Title - Sujet Griffon: Entraînement du Guindeau	
Solicitation No. - N° de l'invitation F2599-175088/A	Amendment No. - N° modif. 002
Client Reference No. - N° de référence du client F2599-175088	Date 2017-08-15
GETS Reference No. - N° de référence de SEAG PW-\$\$MD-037-26377	
File No. - N° de dossier 037md.F2599-175088	CCC No./N° CCC - FMS No./N° VME
Solicitation Closes - L'invitation prend fin at - à 02:00 PM on - le 2017-08-28	
F.O.B. - F.A.B. Plant-Usine: <input type="checkbox"/> Destination: <input checked="" type="checkbox"/> Other-Autre: <input type="checkbox"/>	
Address Enquiries to: - Adresser toutes questions à: Belcaid, Sidi	Buyer Id - Id de l'acheteur 037md
Telephone No. - N° de téléphone (819) 420-2292 ()	FAX No. - N° de FAX () -
Destination - of Goods, Services, and Construction: Destination - des biens, services et construction:

La modification no 2 vise à publier les changements suivants à l'Appel d'Offres, des photos du disjoncteur du guindeau et les Questions et Réponses.

Installation du Disjoncteur du Guindeau

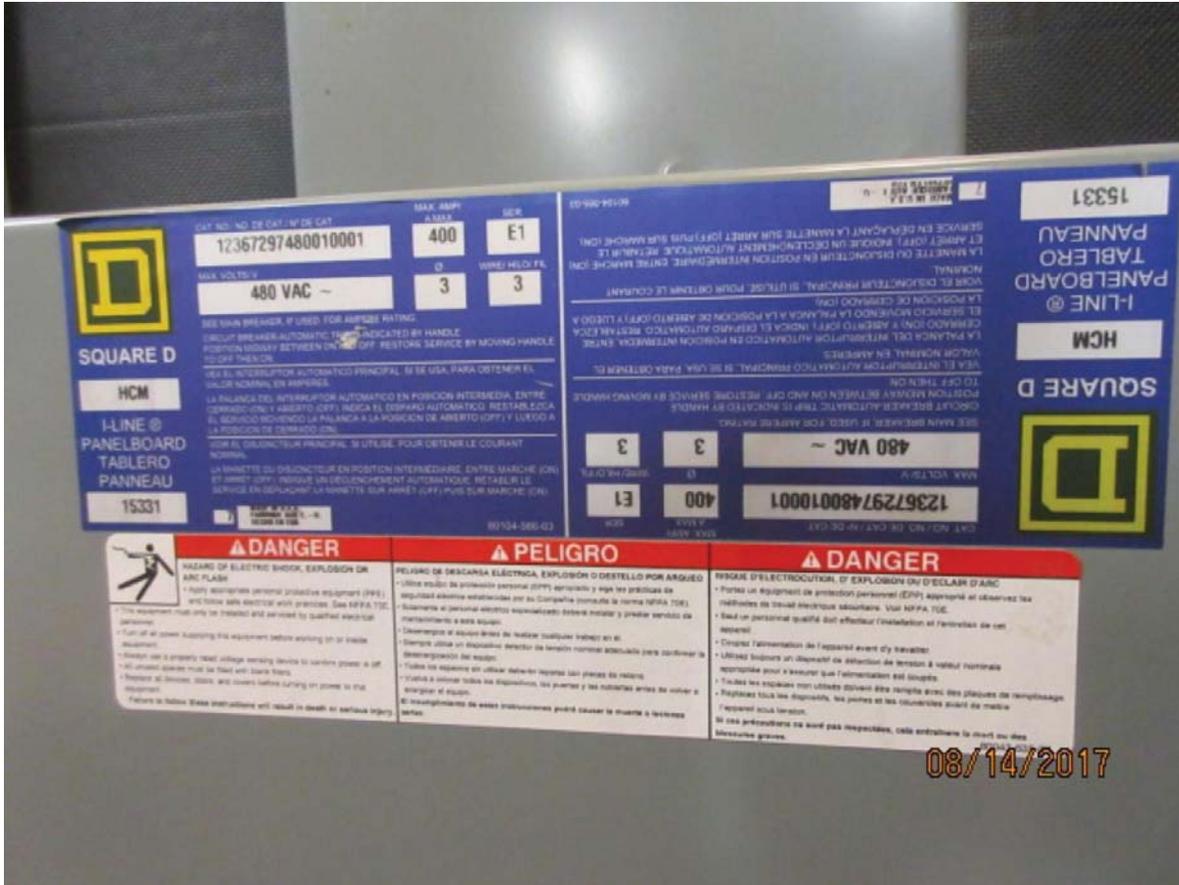
Q8	Quelle sont les détails du disjoncteur d'alimentation existant pour le guindeau? fabricant, type, PN et avec les courbes (si disponibles) et les valeurs du 'trip' module? Je crois que c'est le disjoncteur NP-4, circuit 10.	R8	Disjoncteur Square D, Power Pact JG 250, JGA36225, voir Photos jointes ci-dessous.
